Изменение № 1 ГОСТ 31.111.42—83 Система стандартов технологической оснастки. Детали и сборочные единицы универсально-сборных приспособлений к металлорежущим станкам. Технические требования. Методы контроля. Маркировка, упаковка, транспортирование и хранение

Постановлением Государственного комитета СССР по стандартам от 10.06.85 № 1620 срок введения установлен

Черт. 4

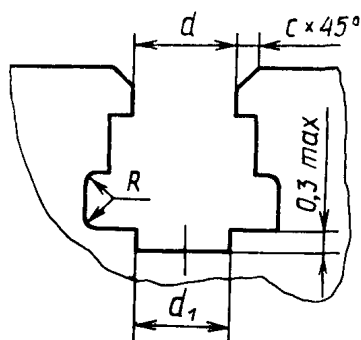
Пункт 1.9.3. Чертеж 4 заменить новым:
